uwaga
kolorem czerwonym wprowadzono zmiany w projekcie
zatwierdzonym decyzją o pozwoleniu na budowę nr 258/2013 z dnia 22.02.2013r.,
zakres zmian:
- zmiana funkcji pomieszczenia nr 1.4 na parterze z pomieszczenia handlowego na świetlicę
- zmiana funkcji pomieszczenia nr 2.7 na poddaszu z świetlicy na pomieszczenie gospodarcze
- rezygnacja z otwarć dachowych, w zamian wprowadzenie dodatkowych okien dachowych
- zmiana grubości izolacji termicznej stropu nad poddaszem, podłogi na gruncie oraz ścian zewnętrznych

PROJEKT ARCHITEKTONICZNO - BUDOWLANY		
ZMIENIONY W CZĘŚCI		
BRANŻA: ARCHITEKTURA		
nazwa i adres obiektu budowlanego:		
Rozbudowa i nadbudowa budynku		
Ochotniczej Straży Pożarnej		
na działce nr 724/4 w Brzeznej, gmina Podegrodzie		
inwestor:		
Gmina Podegrodzie		
33-386 Podegrodzie 248		
przedmiot rysunku:		
RZUT DACHU		
skala rysunku:		
1:100		
projektował / nr upr. budowlanych	specjalność	podpis
mgr inż. arch. Stanisław Franczak	architektoniczna	
MPOIA/133/2011		
sprawił: / nr upr. budowlanych	specjalność	podpis
mgr inż. arch. Renata Oruba	architektoniczna	
MPOIA/014/2011		
data / nr rysunku		
sierpień 2019		07
BIURO PROJEKTOWE Stanisław Franczak		
Szczawnik 38, 33-370 Mus

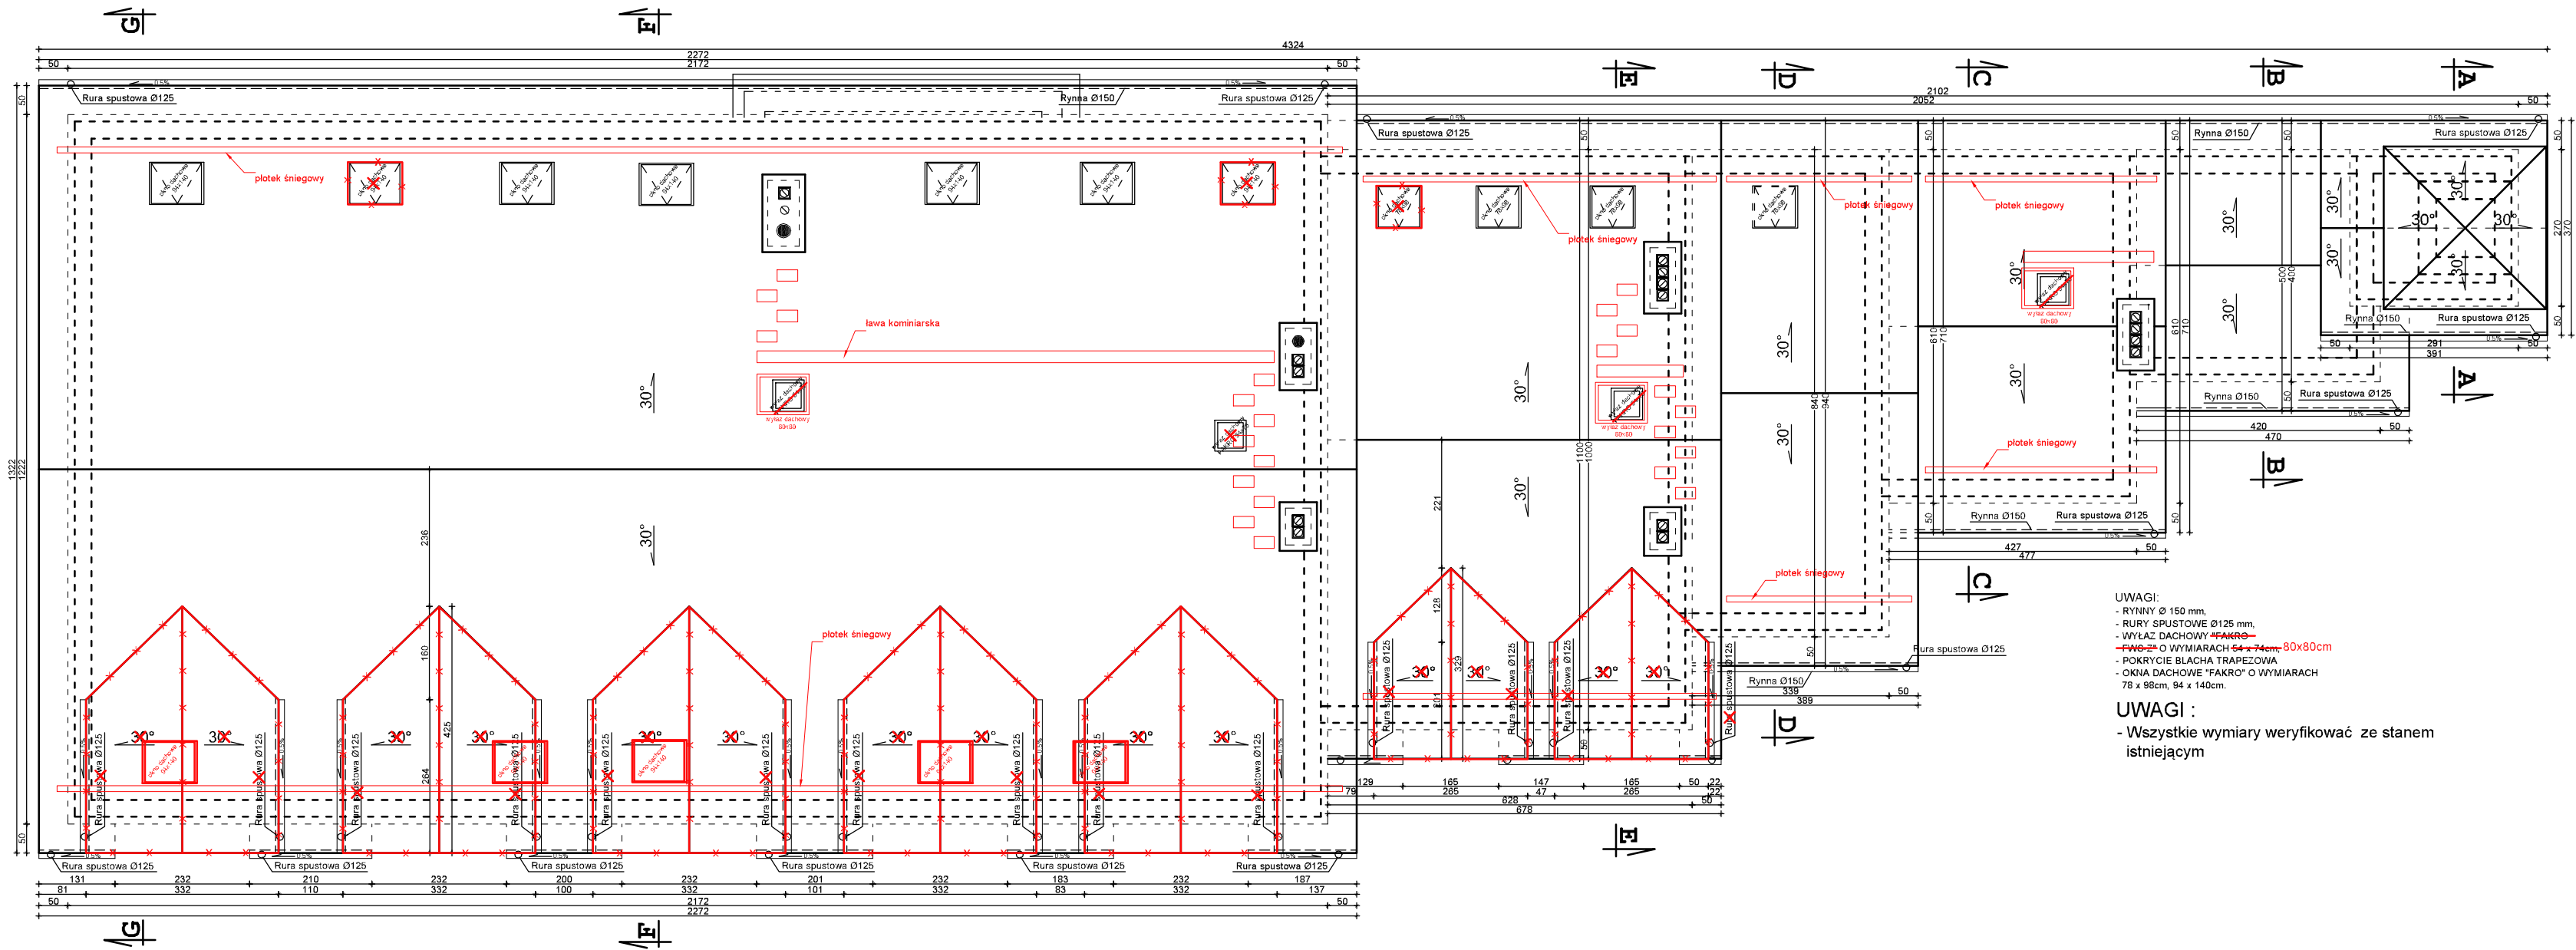
UWAGI:
- RYNNY Ø 150 mm.
- RURY SPUSTOWE Ø125 mm.
- WYŁĄZ DACHOWY ~~FAKRO~~
- ~~FW-2~~ O WYMIARACH ~~64 x 74 cm~~ 80x80cm
- POKRYCIE BLACHĄ TRAPEZOWĄ
- OKNA DACHOWE "FAKRO" O WYMIARACH
78 x 98cm, 94 x 140cm.
